PLU

Modification n°3 du PLU

NOTICE DE PRESENTATION

TABLEAU RECAPITULATIF DES PROCEDURES D'URBANISME BAN-SAINT-MARTIN

A. Zonage du PLU AVANT la modification n°3

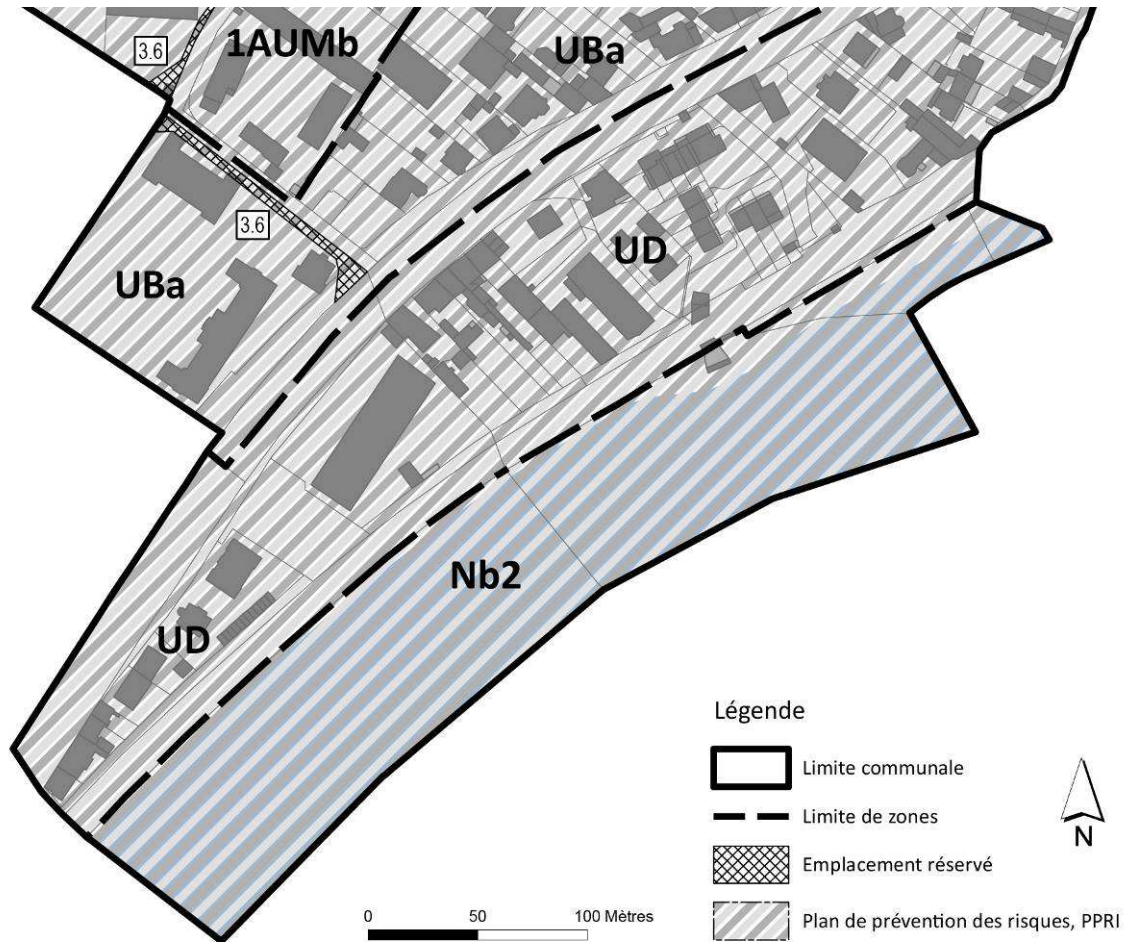
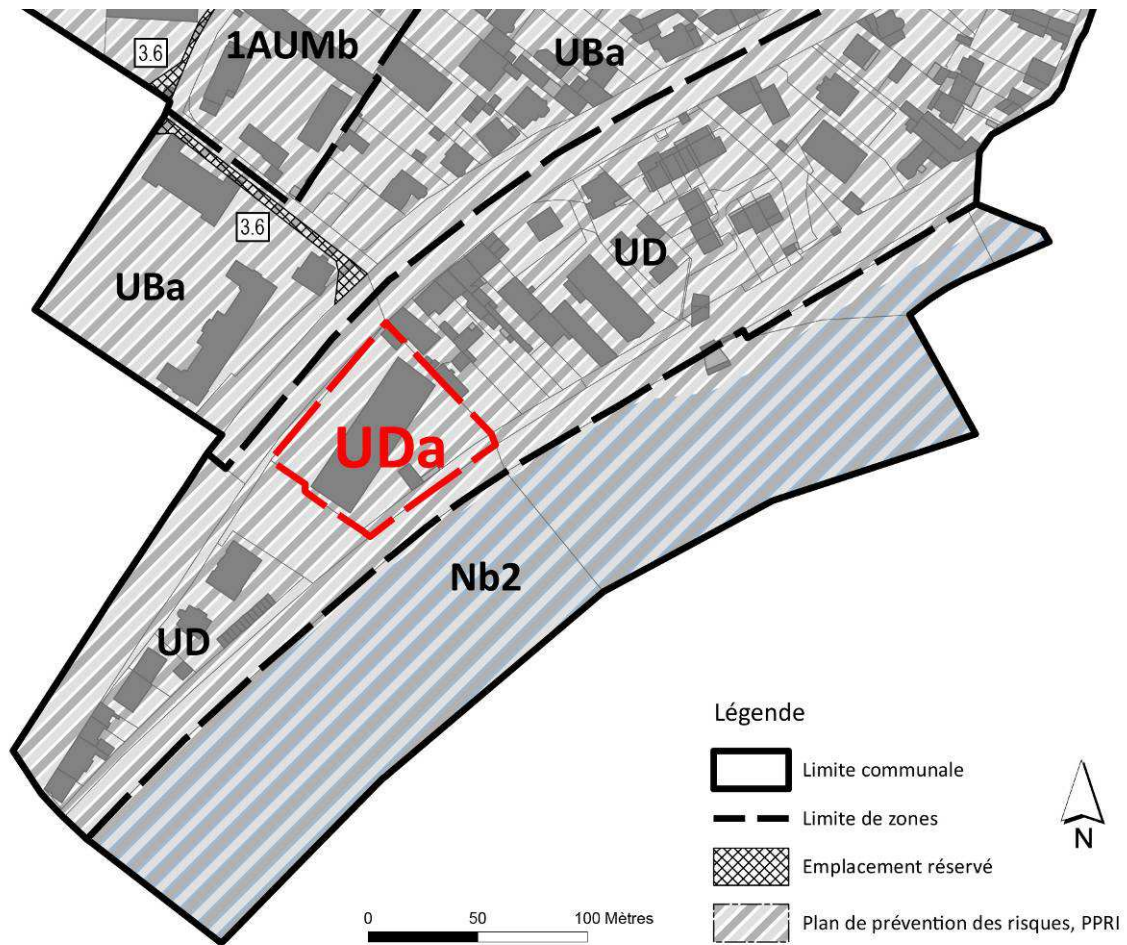
Dans le PLU avant la modification n°3, la zone UD s'étire le long de la rue du Général de Gaulle. Elle ne comprend pas de secteur.

B. Zonage du PLU APRES la modification n°3

Un secteur UDa « situé en entrée de ville au niveau du Pont de Verdun » a été créé sur l'unité foncière projet pour permettre une élévation en R+5.

Le règlement graphique est modifié de manière à autoriser une élévation plus importante spécifiquement dans le seul nouveau secteur UDa. En effet, il n'est pas nécessaire d'autoriser une telle hauteur **dans l'intégralité de la zone UD.**
